1 CABEÇOTE EX-030 SEM MATRIZ — a fenda não está aqui; o «copo» que se vê é o bolso dele

2 GEDEON COMO ENTREGUE (02_/Body_A u Body_B) — 1 sólido com 3 CASCA: bolso de pino selado

3 GEDEON RECONSTRUÍDA DO SEU BACKUP — mesmo envelope, bolso conjugado, 1 CASCA por sólido

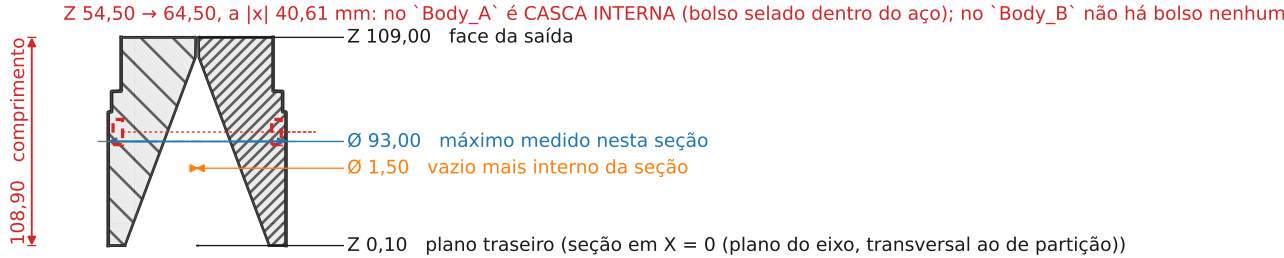
geometria: seção medida no STEP `Cabecote\_EX-030\_sem\_flange.step` (1 sólido, 1 casca, 11 faces, 610.588,2 mm³— reimportado e conferido). Não há matriz alguma neste arquivo. A fenda 75,00 × 1,50 com R0,75 vive na MATRIZ, não no cabeçote: o cabeçote só fura em escada Ø80 (nariz)→ Ø90 (degrau) → Ø95 × 70,00 (o bolso). É essa escada que, em corte, parece o copo da matriz — porque é o copo da matriz em negativo, e é o que faz a matriz passar pelo nariz sem tocar a fenda.

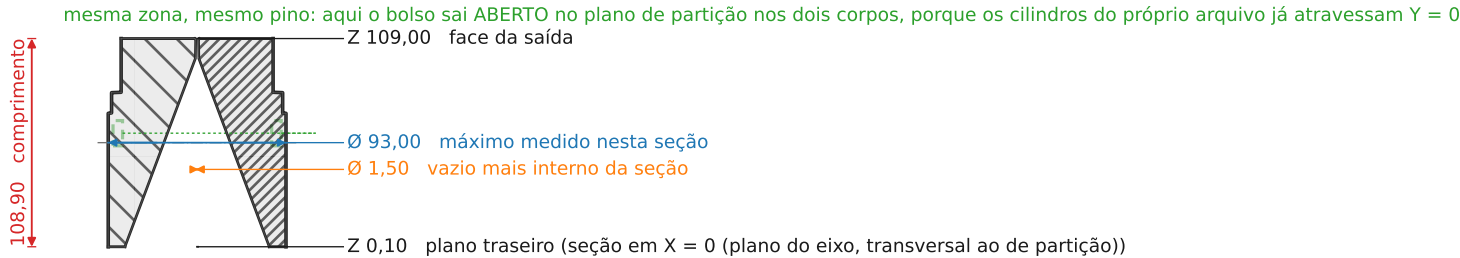
geometria: seção medida das duas metades de `02\_CAD\_Modelos\_Historicos/` abertas SÓ PARA LEITURA (regra 2), unidas para o corte (Au B = 469.156,8 mm³ contra A + B = 469.156,7 — se tocam no plano de partição, não se sobrepõem). O retângulo pontilhado é a zona do pino Ø1,78 × 10,00: no `Body\_A` ela é uma CASCA INTERNA— cavidade selada dentro do aço, que é o que abre como «peça corrompida» no CAD e o que não tem ferramenta que faça— e no `Body\_B` não há bolso nenhum. Envelope Ø93,00 × Z 0..109,00.

geometria: `06\_CAD\_Cabecote\_EX-030/STEP/Gedeon\_Corrigida/MatrizGedeon\_Corrigida\_Body\_A/B.step`, re-corte de `02\_/matrizGedeonCerta.step` (o seu backup: 640.180,7 mm³ = as duas metades brutas de `MatrizGedeon.step`, diferença 0,000 mm³) com o canal próprio da Gedeon (213.790,0 mm³) e com os pinos do próprio arquivo dele. An B = 0,000000 mm³; metal no canal = 0,000000 mm³; validade BRepCheck True nos dois. Caixa externa idêntica à faixa 2— o que mudou é o bolso, não a peça.

4 JONATHA v27 (o master aprovado) — compare com a faixa 3, no mesmo escalonamento

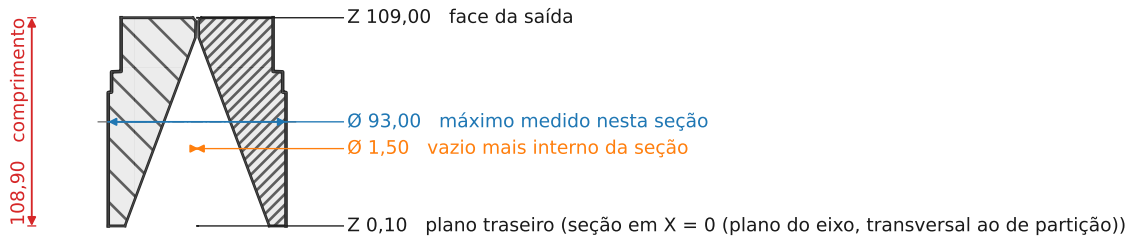
geometria: seção medida de `01\_CAD\_MatrizJonatha\_Oficial/MatrizJonatha.step` (2 sólidos, 469.001,7 mm³, cascas [3, 1]). As cascas são a mesma moléstia da Gedeon: bolso selado num corpo e ausente no outro — é o G-03 da auditoria, que a proposta v28.1 remedia abrindo os quatro bolsões no plano de partição dos DOIS corpos. Vista aqui para que a comparação seja no mesmo escalonamento, não de memória: o que as separa é medido na faixa 5— 155,1 mm³ de aço que a Gedeon tem na SAÍDA (Z 107,50→ 109,00) e que na Jonatha é o chanfro de 1,50 × 45°, mais 44,9 mm³ na zona dos pinos (Z 44,50→ 64,50). O funil não é a diferença: o canal da Gedeon cabe inteiro no da Jonatha (Gedeon— Jonatha = 0,0 mm³). Envelope idên

5 ONDE A GEDEON E A JONATHA DIFEREM — não são a mesma peça, e dá para ver onde

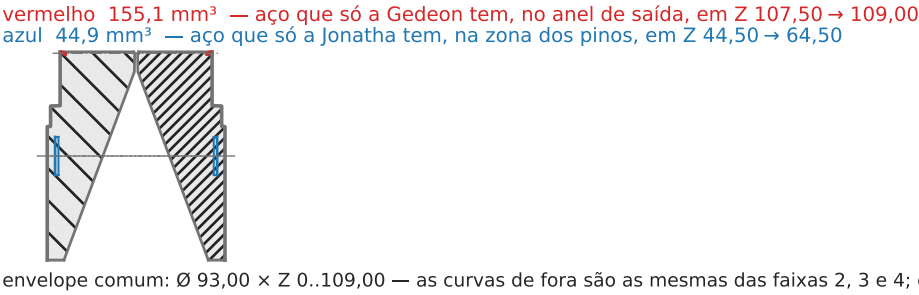
envelope comum: Ø 93,00 × Z 0..109,00 — as curvas de fora são as mesmas das faixas 2, 3 e 4; o que difere é interno e nas bordas, e é isto que responde "parece idêntica"

os dois blocos hachurados são os booleanos nos dois sentidos, medidos por `gerar\_gedeon\_corrigida.py` e aqui re-cortados em Y = 0 (é o plano onde os bolsos de pino aparecem). É isso que responde: as peças idênticas à Jonatha: a silhueta externa é a mesma porque o ENVELOPE é exigência do projeto (Ø93,00 × Z 0..109,00 idêntico); a diferença é interna, no caminho do plástico, o está
